資料番号 2	令和元年 12 月 10 日
日本原燃株式会社

六ヶ所再処 理 施 設 に お け る  
新 規 制 基 準 に 対 す る 適 合 性

安全冷却水系冷却塔の設置位置の変更

第1図 安全冷却水系の系統構成（変更前）

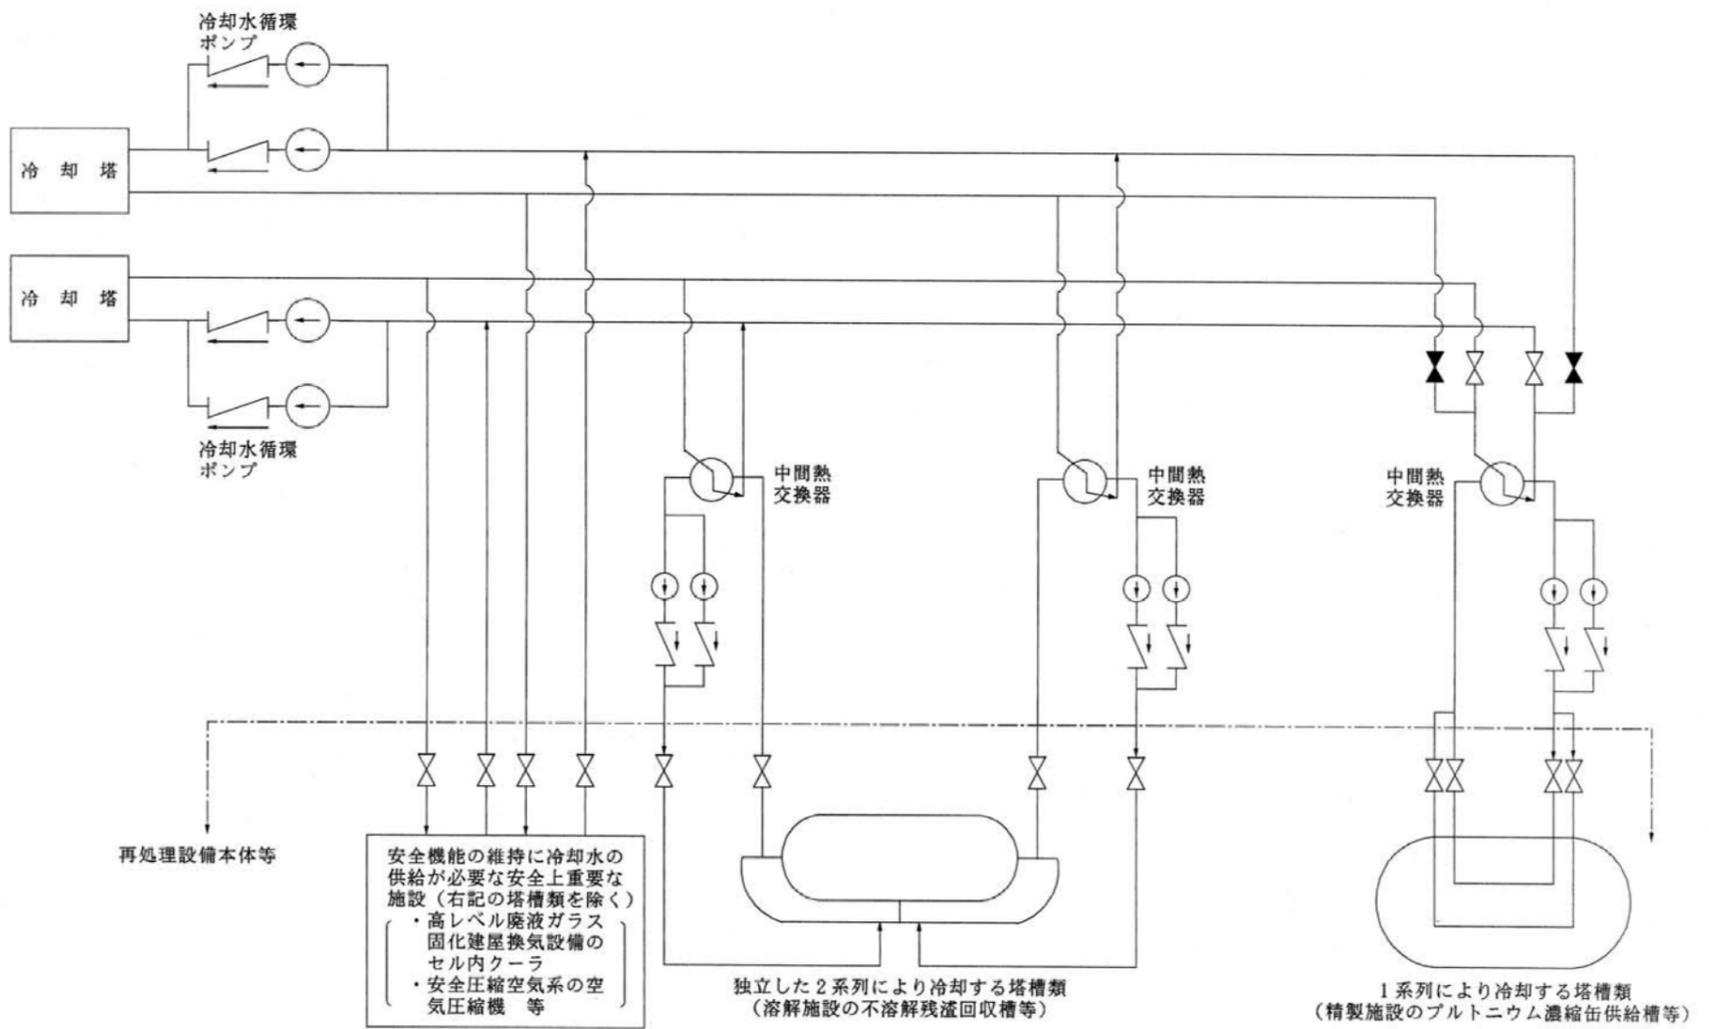
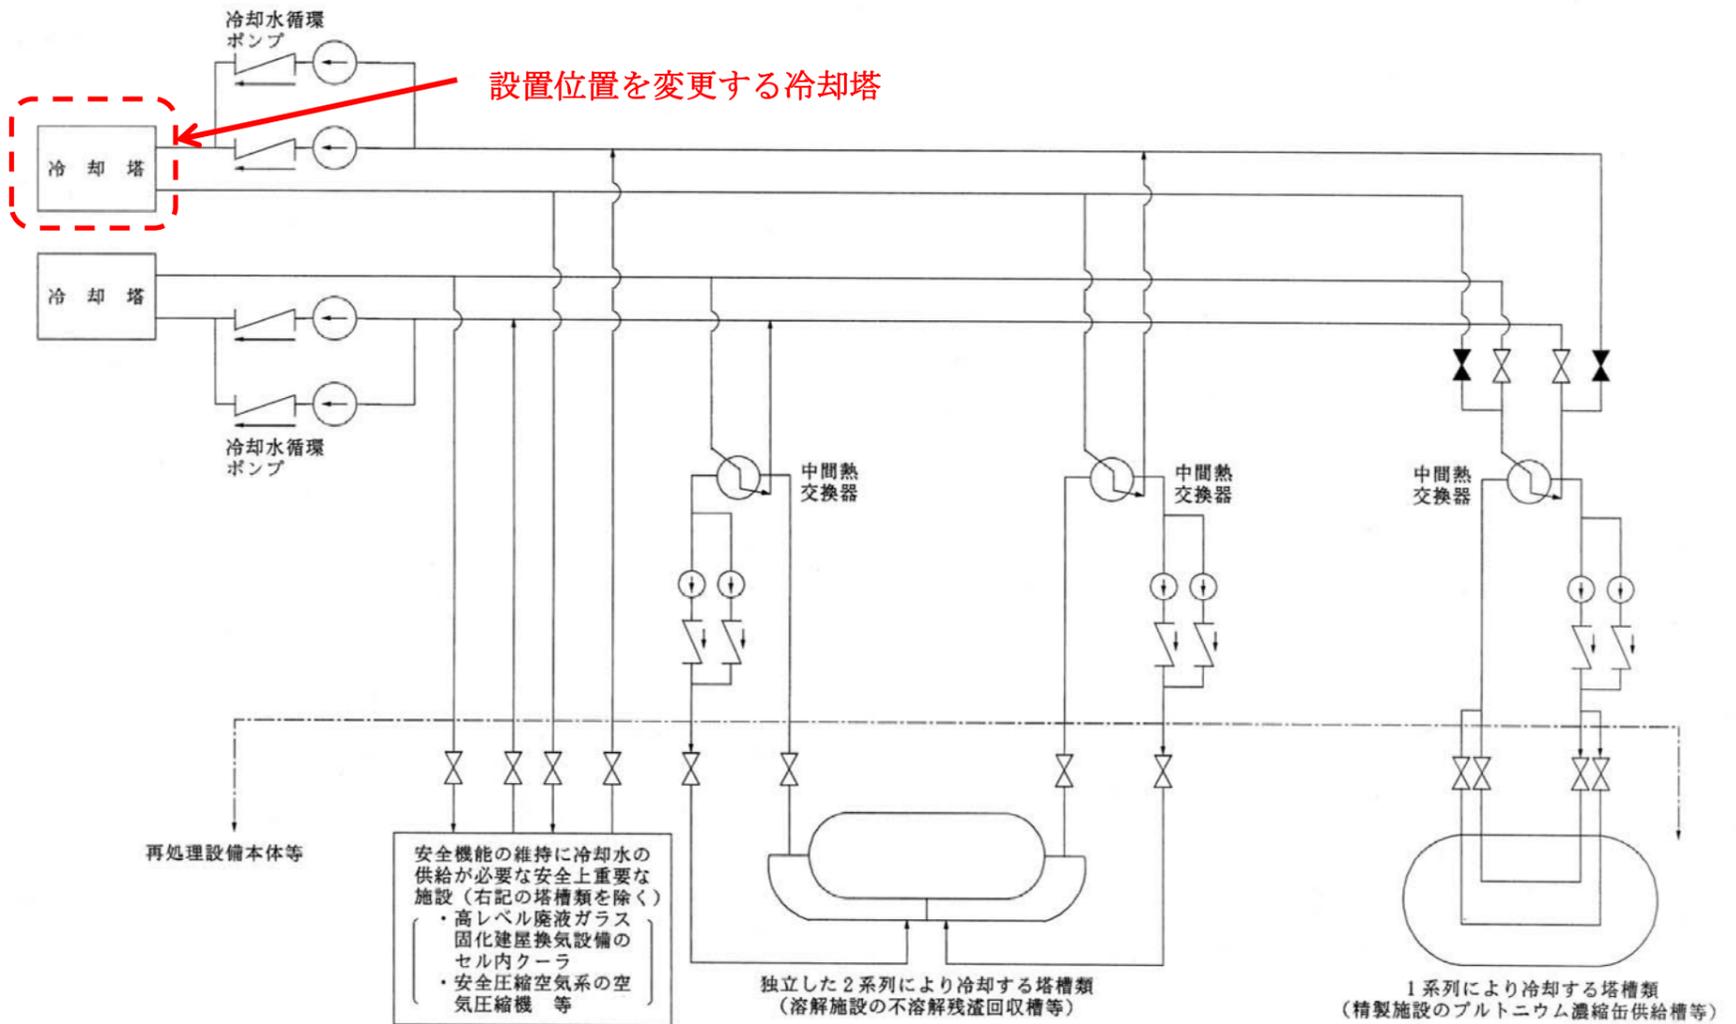
なお、変更による系統構成の変更はない。

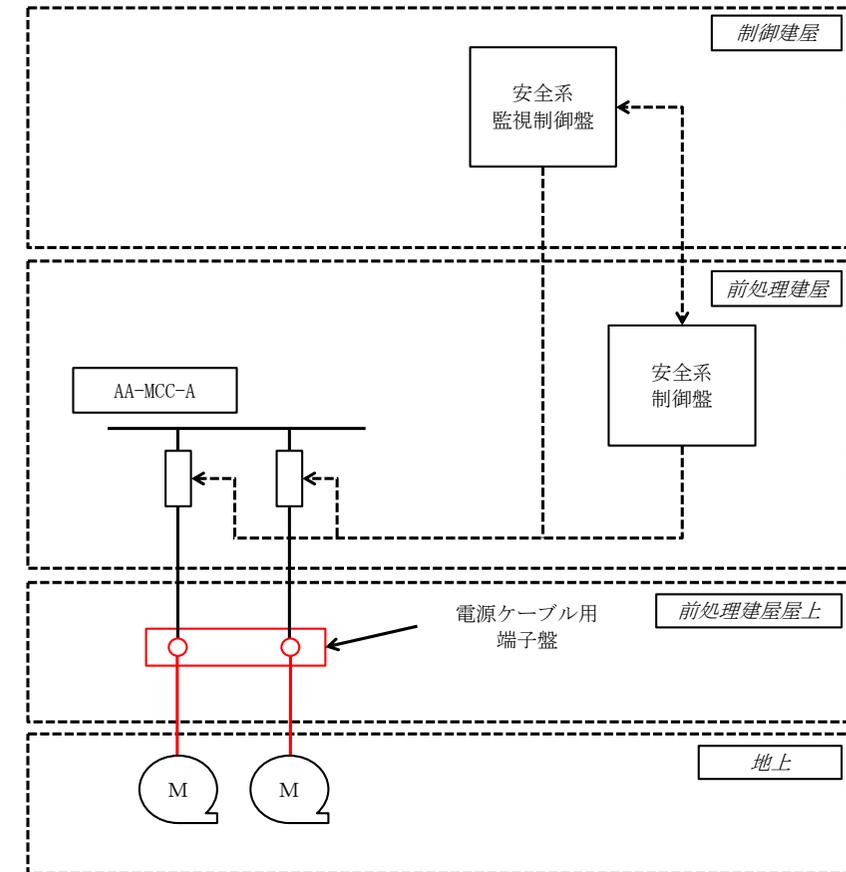
電気設備として変更となるのは、非常用モータコントロールセンターから冷却ファンへの電源ケーブルとなる。端子盤を追加し、端子盤から地上設置となった冷却ファンへのケーブルを追加する。

※ 赤色部分が変更箇所となる。  
 ・ 端子盤の追加  
 ・ 端子盤⇄冷却ファンの電源ケーブルの新規布設  
 上記以外の電気設備・計測制御設備は変更はない。
